Ofício n.º 478/2019-GP

Assunto: Requerimento nº 106/2019, de autoria do vereador José Luiz da Silva César

Ref.: **Vistoria técnica expedita em pontilhão ferroviário localizado no km 1 da Rodovia Estadual Prefeito Quintino de Lima, município de São Roque, SP.**

Foto 7 – Detalhe de tubulação rompida, localizada lateralmente a linha férrea. A elipse em laranja indica o seu posicionamento.

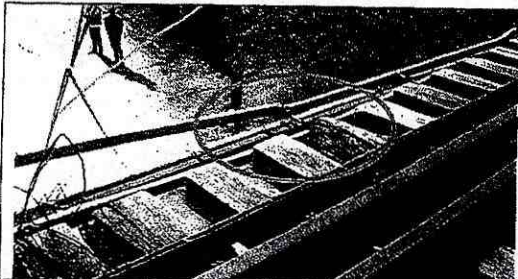
Foto 8 – Detalhe da condição de deterioração dos dormentes existentes no pontilhão ferroviário. Observar que os cravos estão "flutuando" sobre o que antes era um apoio de fixação. A elipse em laranja mostra o ponto observado.

Foto 9 – Vista parcial da lateral de uma das linhas férreas existentes. Notar que a seta em laranja indica um ponto baixo de concentração de águas pluviais, próximo do pontilhão.

Recomenda-se manter as longarinas metálicas, retirar, de forma cuidadosa, os dormentes deteriorados, tamponar com argamassa selante as aberturas existentes na face do muro e que o local seja monitorado constantemente até que as tratativas entre Prefeitura, DER e responsáveis pela ferrovia cheguem a um acordo para a solução deste problema.
